平成20年9月
 富士電機システムズ株式会社
 オートメーション事業本部
 コントローラ統括部

MICREX-F F55シリーズ EPROMソケット変更のお知らせ

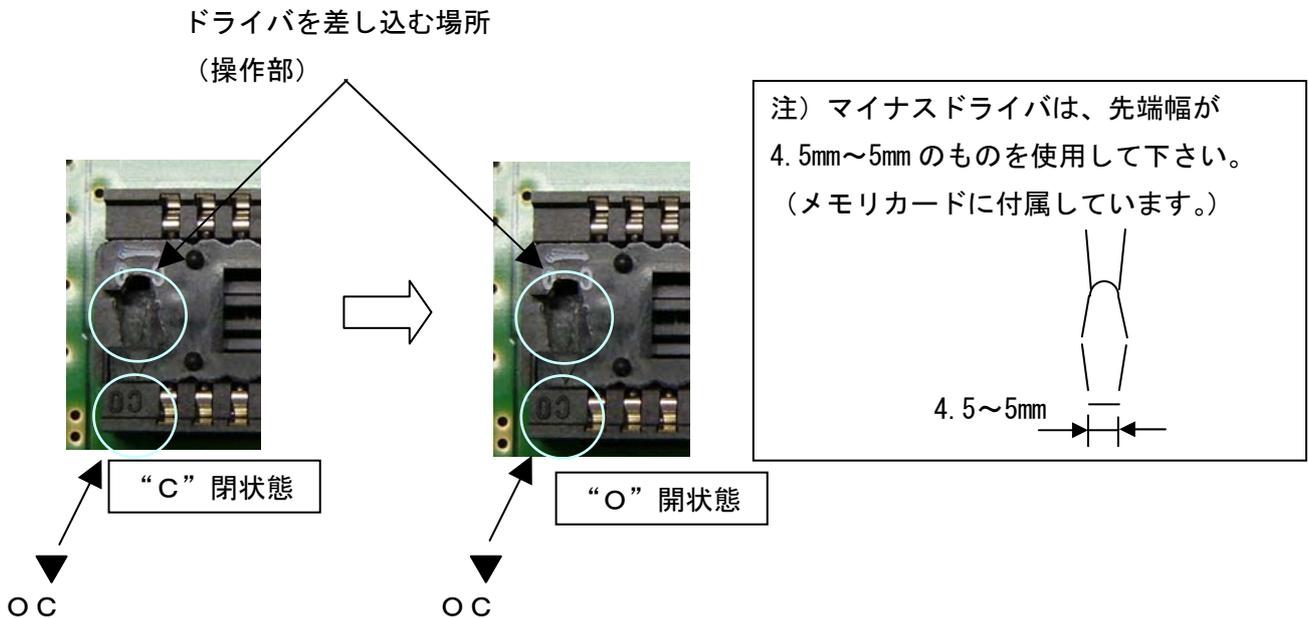
項目	対象形式	変更前	変更後
部品 変更	MICREX-F F55シリーズ NV1VMP-10	<p><EPROMソケット> 山一電機製 : NP63-2806-S4-2KS6269</p> <p><操作用ドライバー> なし</p> <p><外観></p> 	<p><EPROMソケット> KEL製 : Z1C02-028-370T</p> <p><操作用ドライバー> あり (NO. 8000-4.7 ハバピット)</p> <p><外観></p>

変更理由：部品廃型に伴う代替

互換性のある代替部品がないことから、類似品として長年使用実績のある
 MICREX-F50用ユーザROMソケットを代替品とする。
